Vermerk

Ortstermin rund um die Kreuzung Kulenkampffallee/ H.-H.-Meier-Allee/ Wätjenstraße zum Thema Barrierefreiheit am 24.05.2016

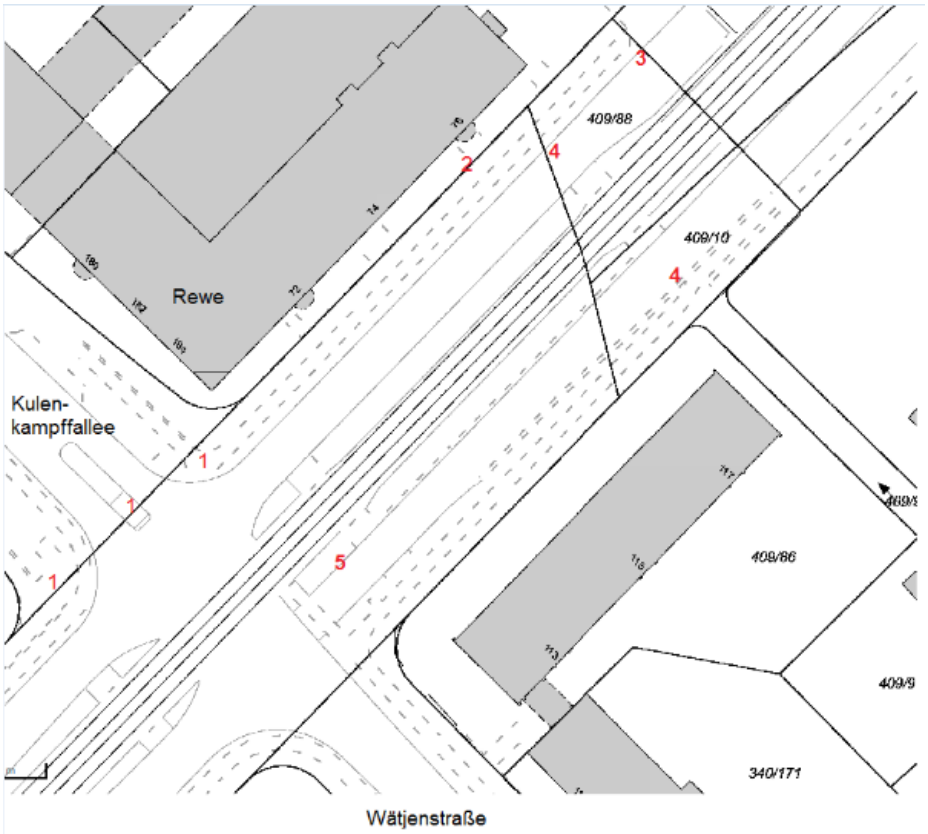
1. Es fehlen Blindenleitstreifen: Personen, die aus der Straßenbahnlinie 6 aussteigen, kommen durch vorhandene Blindenleistreifen im unmittelbaren Haltesstellenbereich zurecht, können sich aber im Weiteren nicht am Supermarkt Rewe vorbei, über die Kulenkampffallee hinweg in die Kulenkampffallee hinein in Richtung „Verein für Blinde“ orientieren (Fotos Nr. 1A bis 1D).
2. Vor Haus Nr. 76 strahlt eine Straßenlampe nach hinten in den Wohnbereich ab.
3. Auf der Fahrbahn wird ordnungsgemäß bis an die Zufahrt zum Parkplatz von Rewe geparkt. Ein- und ausfahrende Lkws werden dadurch jedoch behindert (Foto Nr. 2) -> Hr. Wesemann klärt mit dem Amt für Straßen und Verkehr (ASV) das Aufbringen einer zusätzlichen Schraffur.
4. Vorhandene Markierungen, die einen Überweg freihalten sollen, sind verblasst und sollten erneuert werden (Fotos Nr. 3A und 3B).

5. Hochwachsende Büsche behindern Sichtbeziehungen (Foto Nr. 4) -> Hr. Bergemann klärt mit Umweltbetrieb Bremen (UBB) einen Rückschnitt.
